**MODIFICAT DE PROJECTE CONSTRUCTIU
PER A L'EXECUCIÓ DE LA CANONADA
D'ABASTIMENT PER LA CONNEXIÓ DELS
DIPÒSITS DE PALOU I CAN LLOSES AL
MUNICIPI DE SANT PERE DE RIBES**

Octubre 2021

1.- DETALL DE PROJECTE

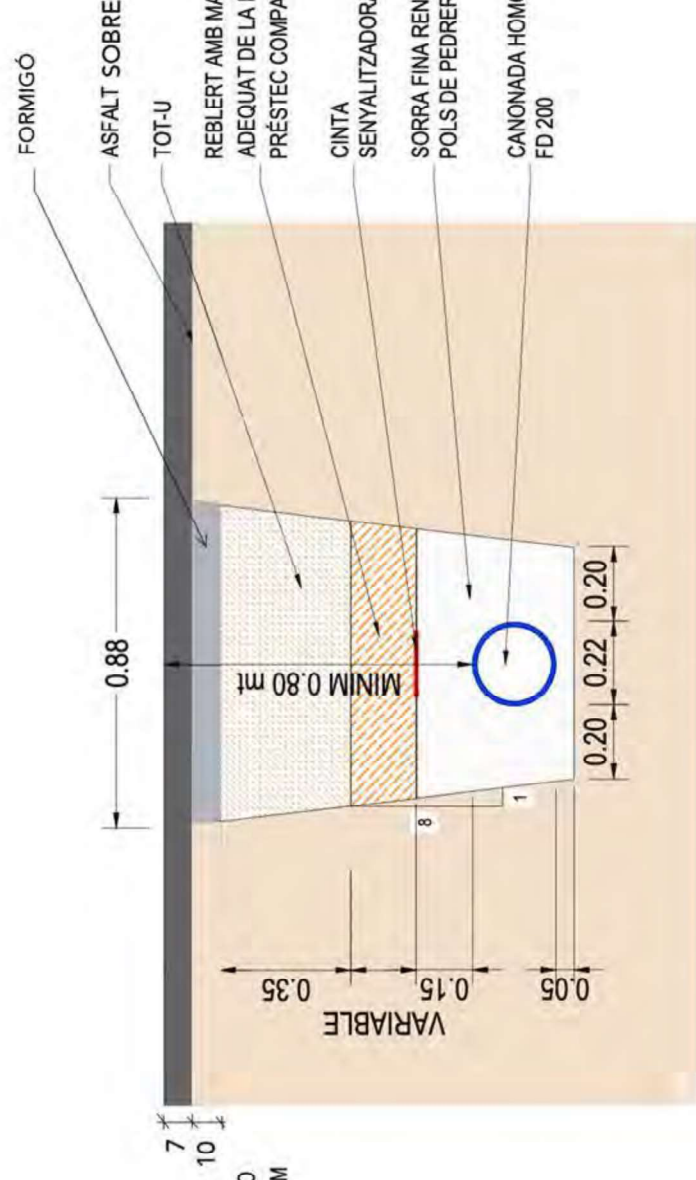
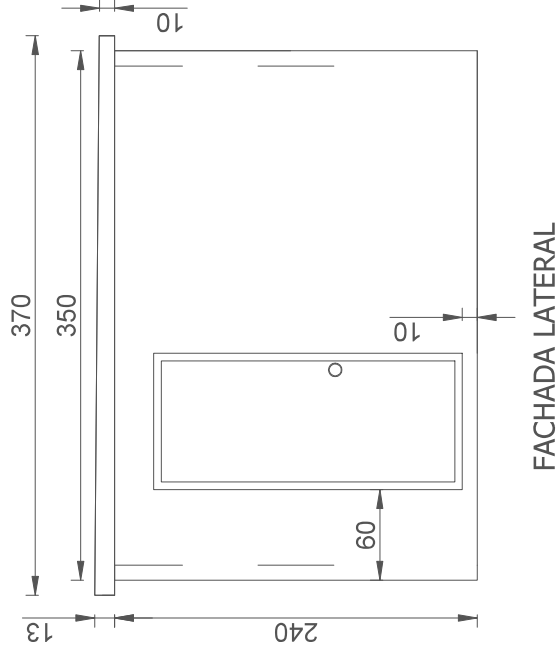
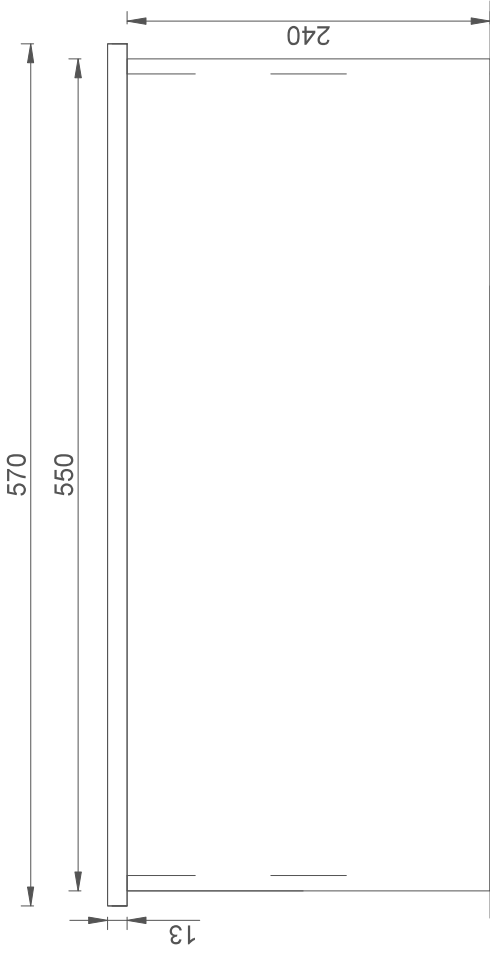
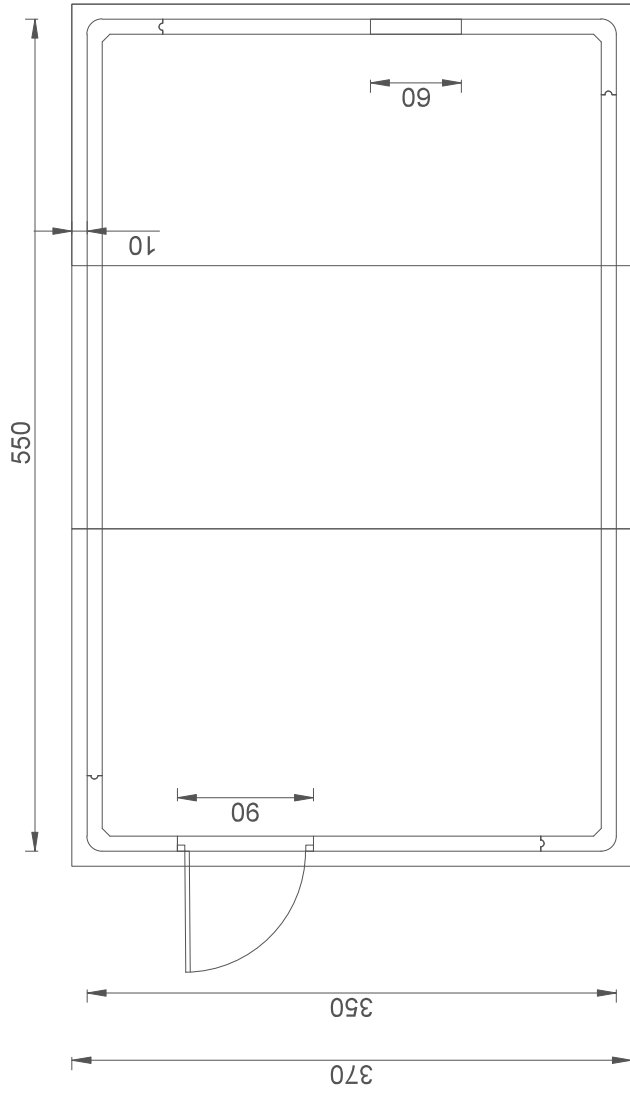
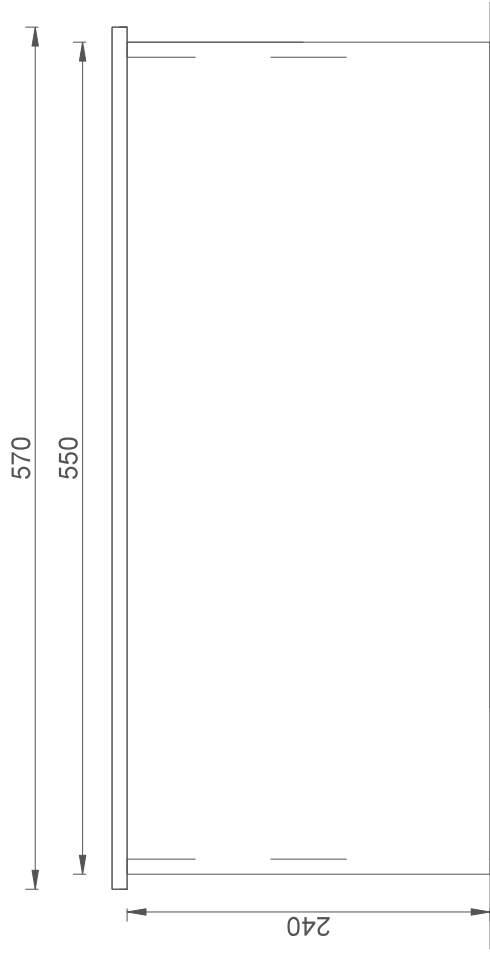
1.5.1. Modificació de la solució constructiva per l'execució de la rasa per instal·lar canonada: La solució definida a projecte no és l'adequada. A projecte es definia el tapat de la rasa amb tres capes d'asfalt sobre la canonada tapada amb sauló. La solució tècnica acordada per la D.F. i l'empresa contractista és l'habitual per aquest tipus d'obres que consisteix en tapar la canonada amb sauló, posterior formigonat de la part superior de la rasa (amb formigó en massa), i fresat, reg d'imprimació i asfaltat. També son necessaris petites actuacions de ram de paleta per tal de condicionar els marges de la zona a intervenir.

2.- DETALL DE MODIFICAT
